Европейская экономическая комиссия**Комитет по внутреннему транспорту****Всемирный форум для согласования правил
в области транспортных средств****Рабочая группа по вопросам торможения и ходовой части****Семьдесят вторая сессия**

Правила № 13 и 13-Н (торможение) – торможение прицепов**Предложение по дополнению 10 к поправкам серии 11
к Правилам № 13 (торможение большегрузных
транспортных средств)****Представлено экспертом из Дании в координации и при
поддержке со стороны Международной комиссии по
техническим вопросам при Международном союзе
автомобильного транспорта (МКТВ МСАТ) и Комитета
по автомобилестроению и транспорту (КАТ) Автотранспортной
ассоциации стран Северной Европы***

"Диаграмма 1
 Буксирующие транспортные средства для прицепов
 (за исключением полуприцепов)

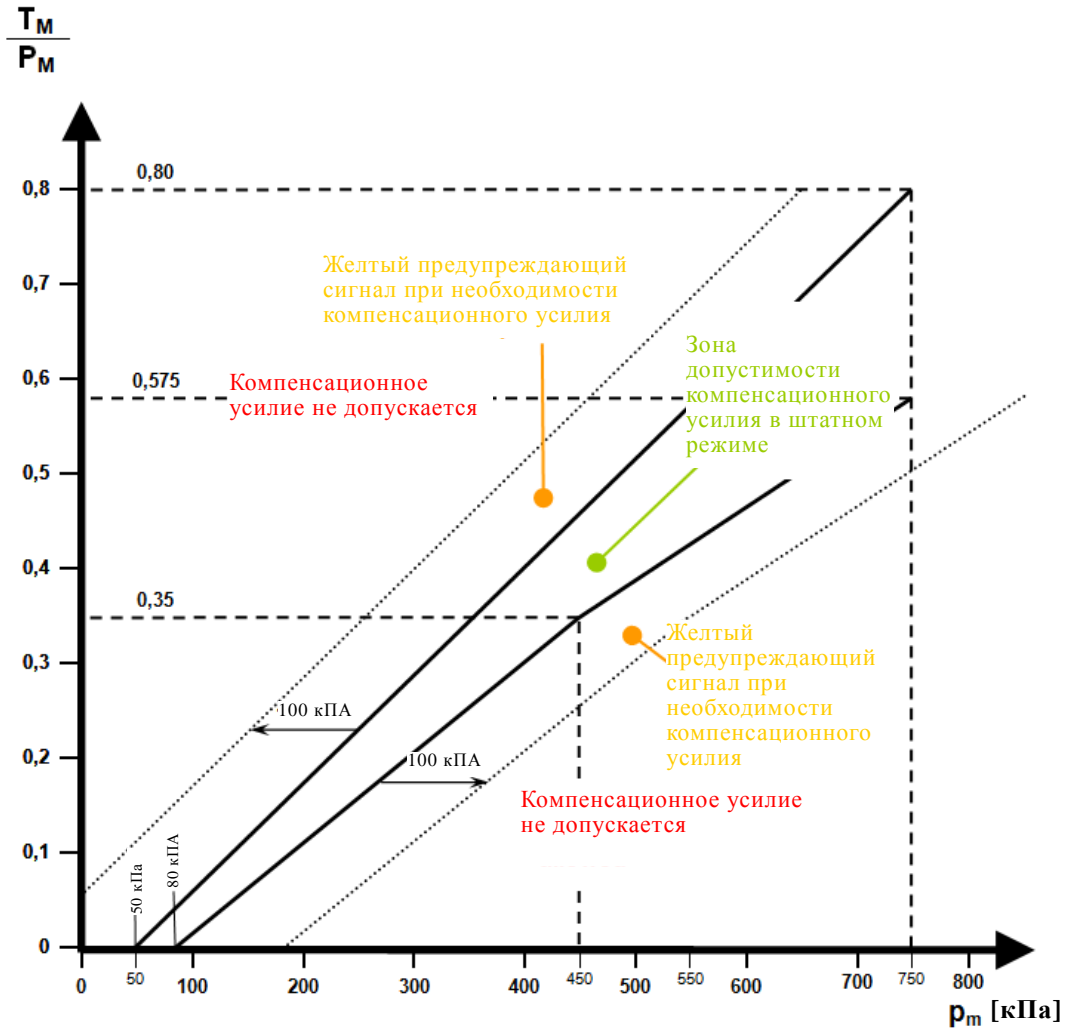
"5.2.1.28.5 Система регулятора тормозного усилия должна способствовать его минимизации. Максимальное допустимое компенсационное усилие системы составляет минус 100 кПа от нижней границы полосы совместимости нагрузки или плюс 100 кПа от верхней границы полосы совместимости, как указано в приложении 10. Если это компенсационное усилие выводит точку срабатывания за пределы полосы совместимости нагрузки, указанной в приложении 10 для данного автотранспортного средства, то включается желтый предупреждающий сигнал, о котором говорится в пункте 5.2.1.29.2. После повторного сцепления компенсация не допускается до того момента, пока система регулятора тормозного усилия не зафиксирует разницу в коэффициентах торможения транспортных средств, образующих состав."

Диаграммы 1 и 2 изменить следующим образом:

"Диаграмма 2

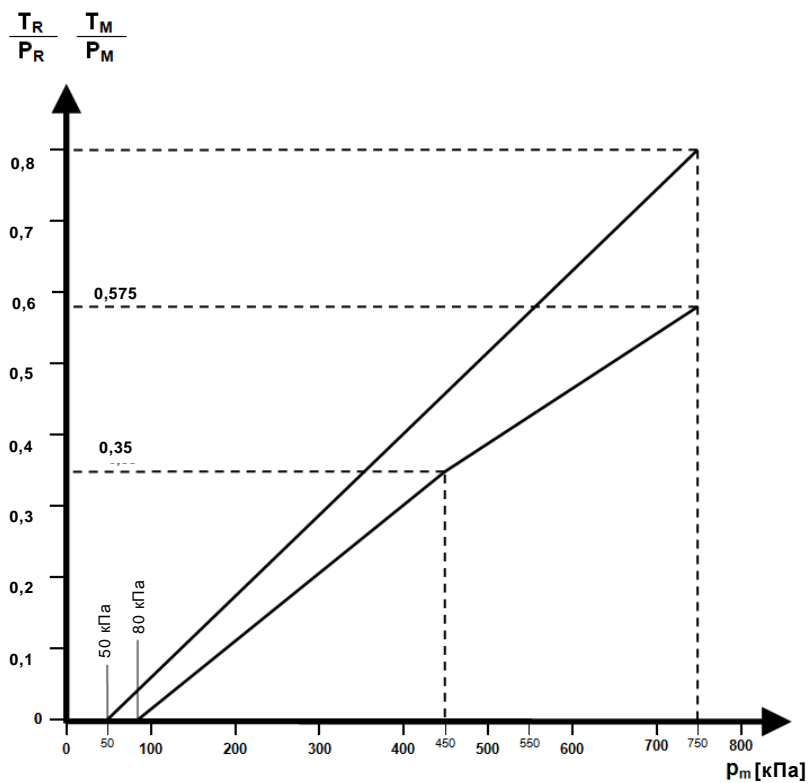
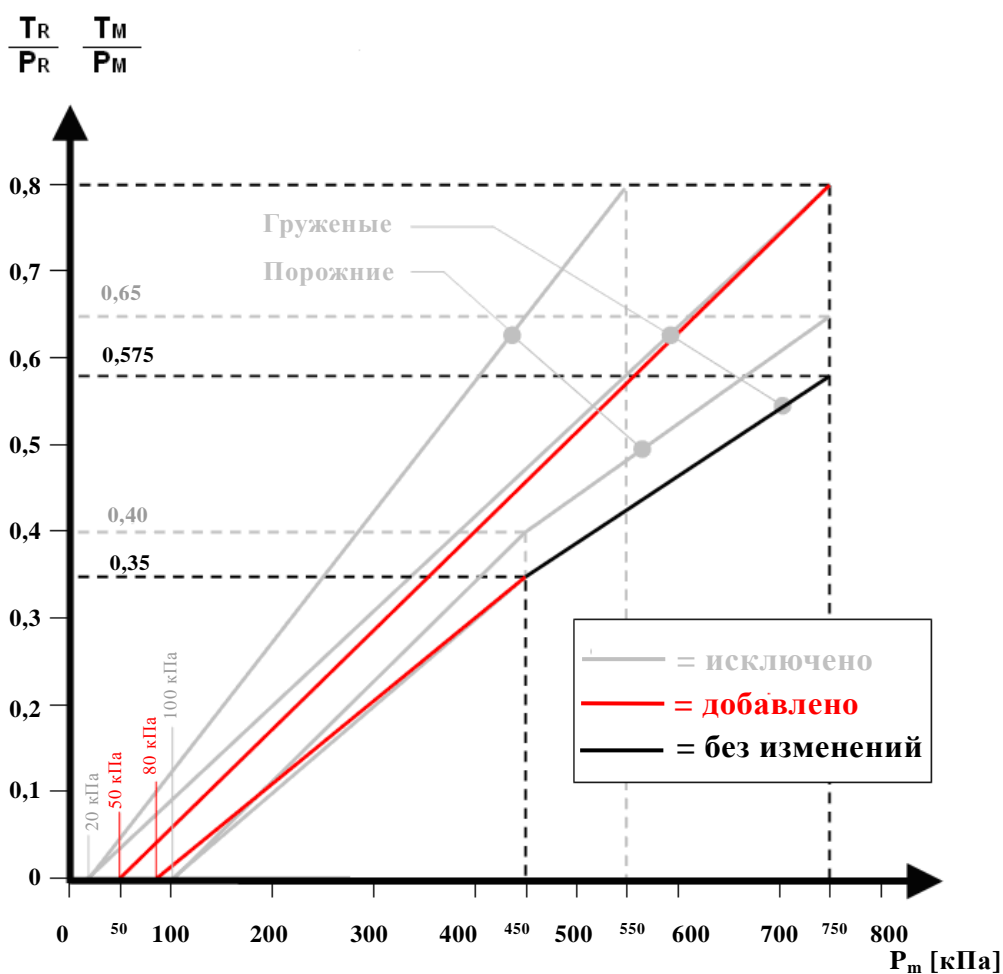
В приложении 10 диаграммы 2, 3 и 4А изменить следующим образом:

Отличия предлагаемых новых диаграмм от существующих показаны на следующих диаграммах:
